# Problem E: Device Outline Optimization for PCB Design

Footprintku Inc.

## Q&A

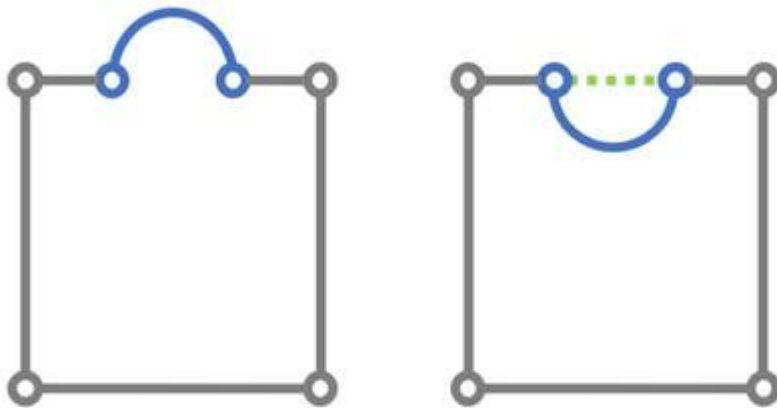
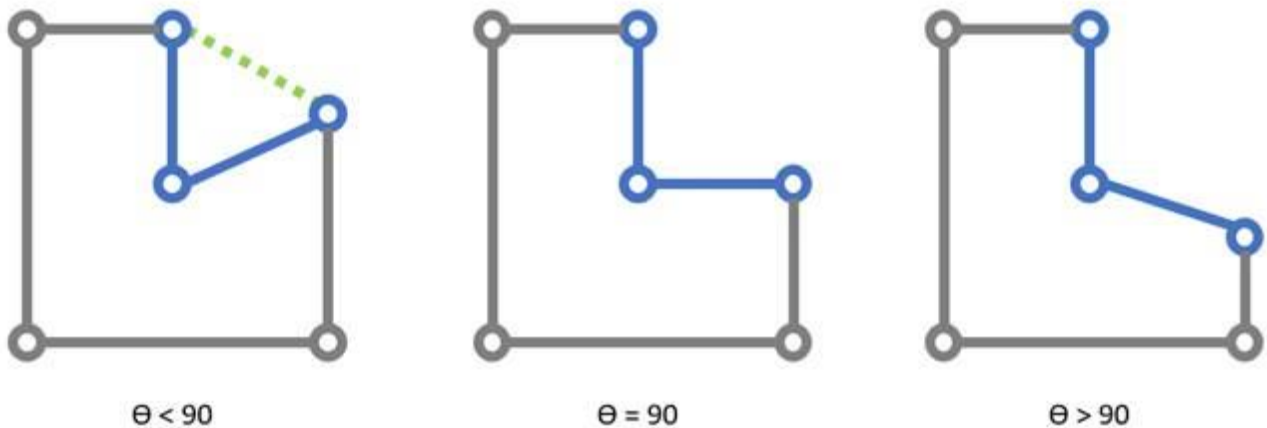
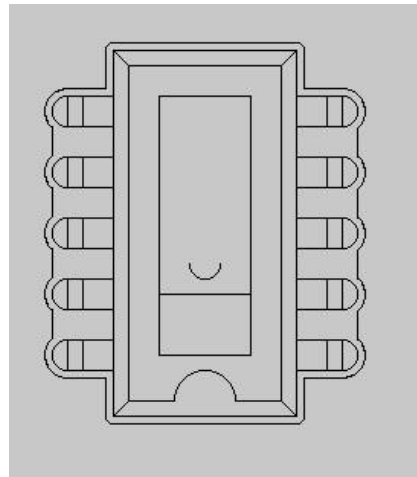
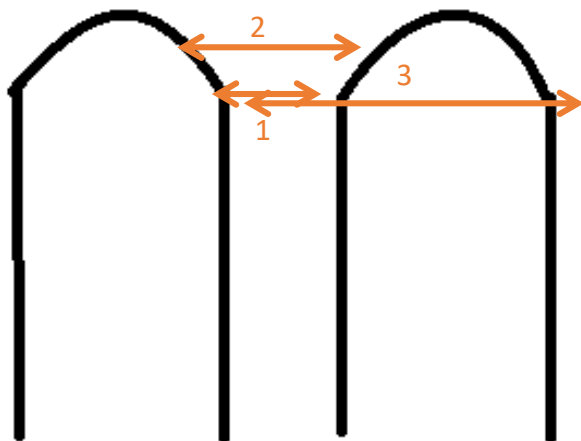
Q2. I want to ask about the groove filling in topic E.

Like the example in the picture below, how should I fill the groove?

Fill it to become a complete circle? Or fill it from where the distance smaller than the NotchSize?

Or do nothing to this because the outer opening is larger than the NotchSize?

A2. 關於此問題，具體**相鄰線段與弧**的填補認定方式結論如下圖所示

Filling depends on the distance of arc start point and end point.

Filling depends on the angle between the two segments.

於上述兩種定義方式，此次參賽者所提出之問題屬於後者，故是否填滿取決於線段兩端點之距離以及兩線段之夾角。

因此依照參賽者回饋之圖示可判別當 標註距離為 2 時，其外側兩端點之距離必定大於 2，所以該情況不進行處理。

p. s. 針對凹槽填補的方法，我們統一採用直線進行填補（如示意圖之綠色虛線所示）

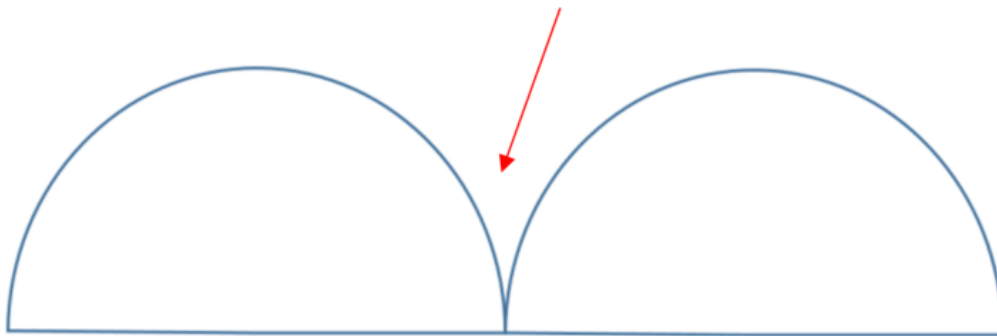
1. 如果是右下的 case，想問只要補直線端點就好，還是要補到弧線？

A3. 附件問題之前 3 項如下圖所示：

If the segment spacing is less than or equal to notch size, the area should be filled.

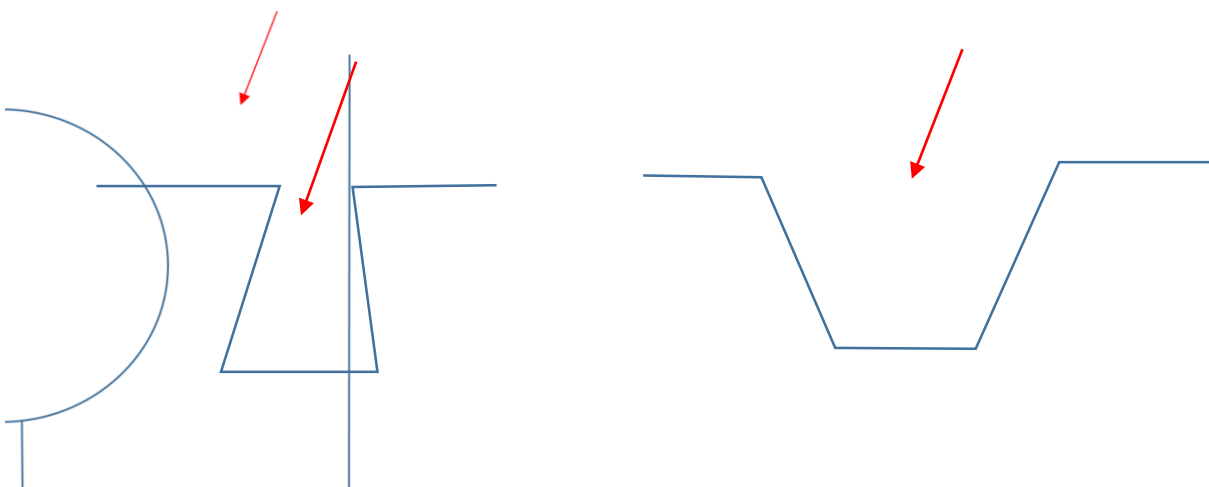
2. 如果目前是兩段弧線相接的話，中間那個凹槽要怎麼決定要不要補？

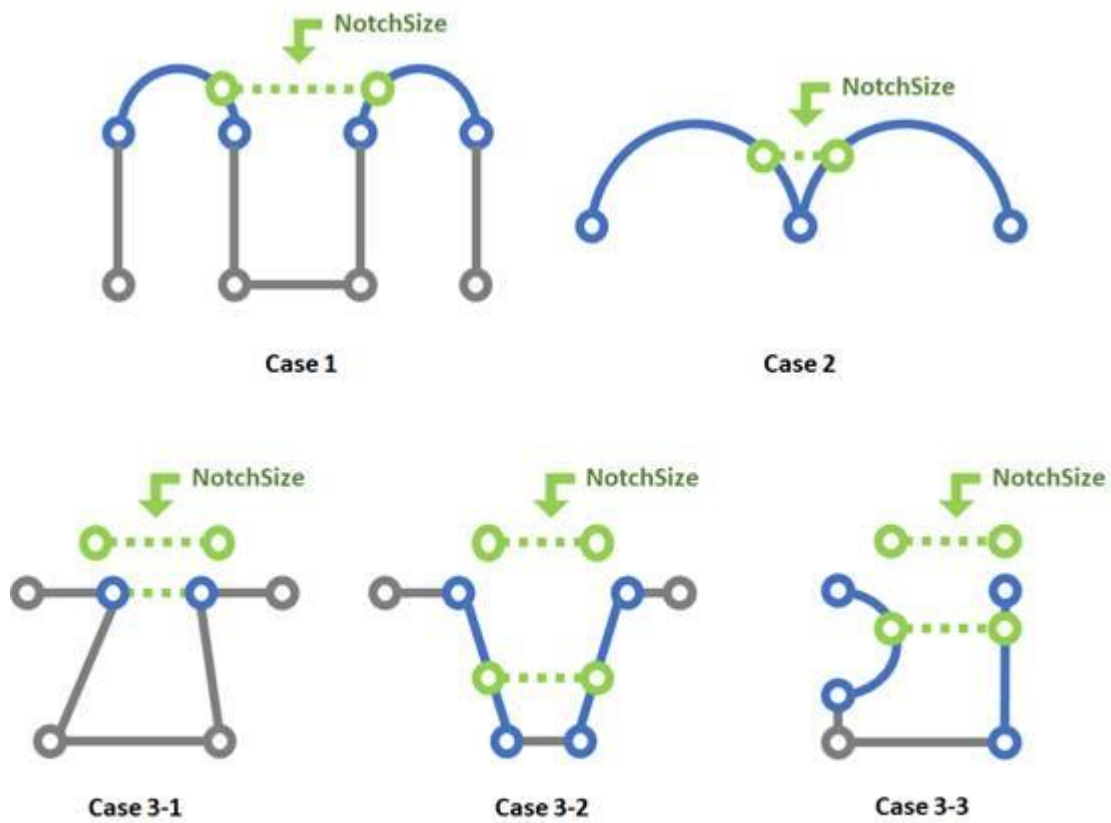
3. 想問一下，像以下三種這種情況要補嗎？

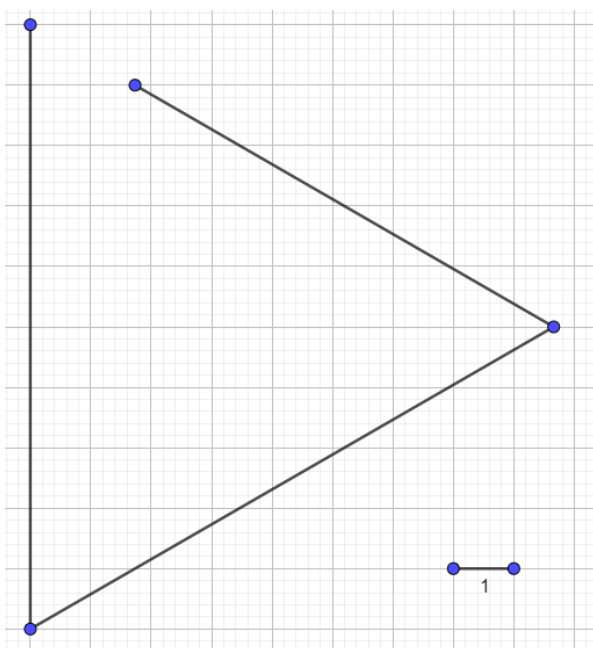
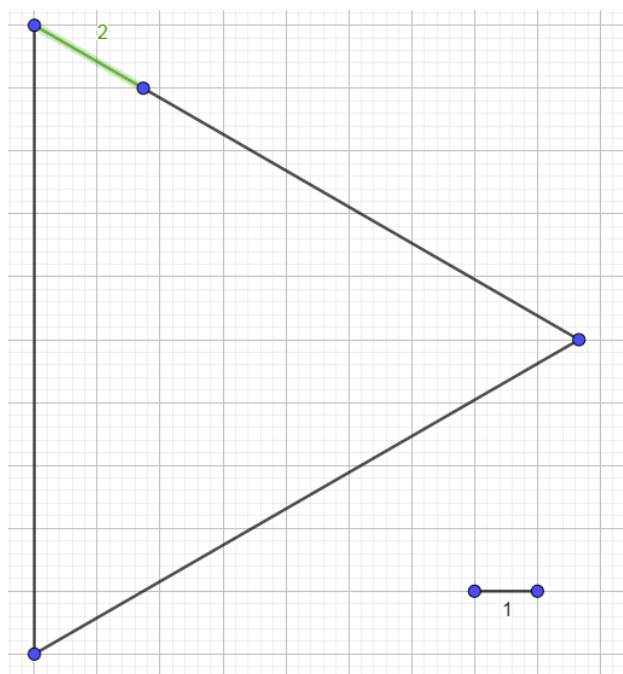
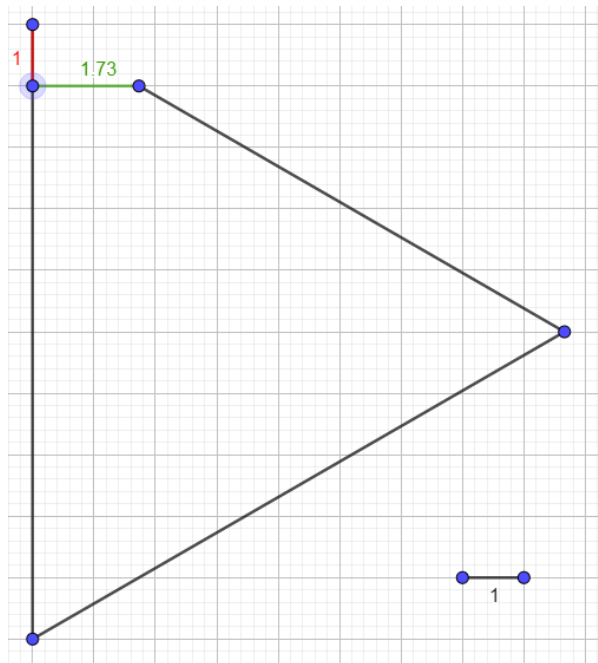
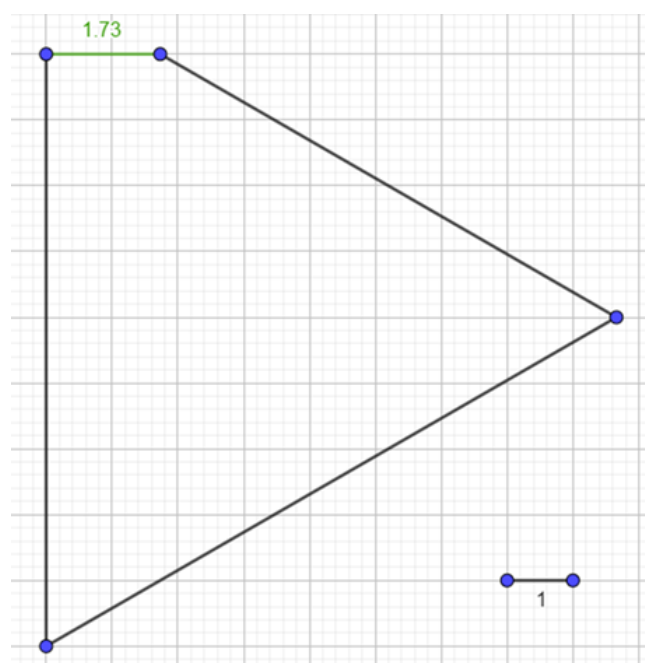
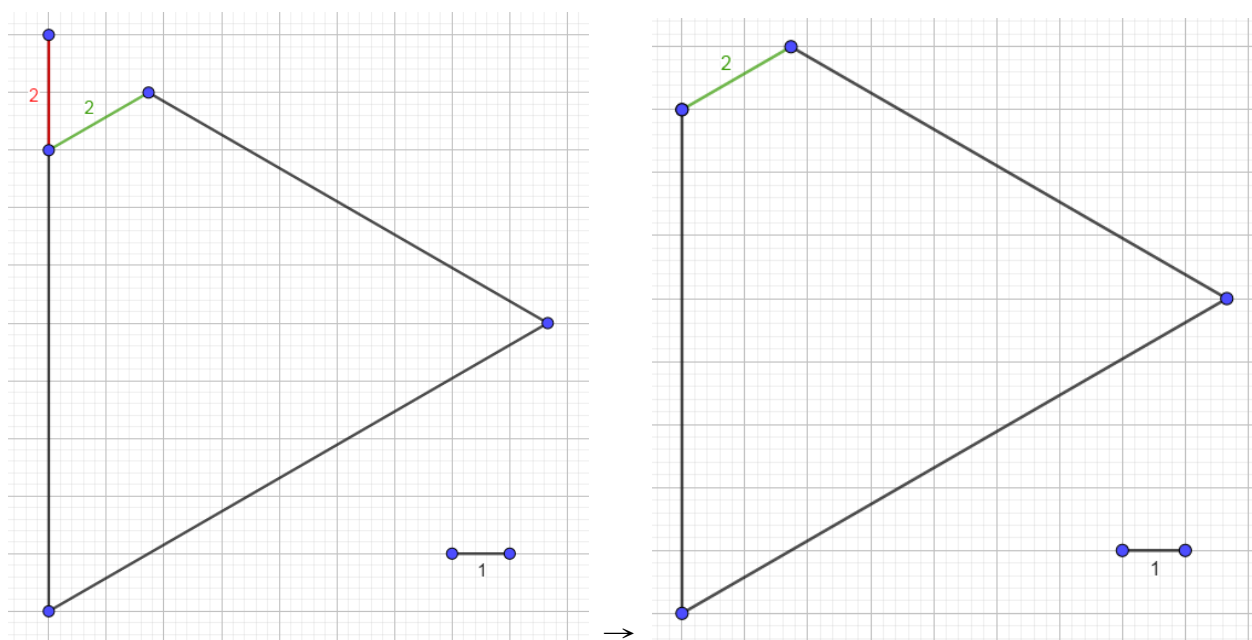
Q5. 請問如果原始圖形如下，上方有一缺口！

有許多線段補償方法與細節移除的方法：

方法一：兩個孤立端點直接連接，使其成為封閉路徑！

方法二：選擇最短補償線段，再將多餘線段刪除使其成為封閉路徑！

方法三：選擇最小面積補償方法，再將多餘線段刪除使其成為封閉路徑！

在此想請教一下，三種方法都完全符合「元件外廓最佳化」的文字描述，  
因此三種處理方式都是合法的嗎？  
若否，可以提供更完整個說明嗎？

A5. 修補線段以不增加座標點為原則，因此我們以方法一為最佳解。
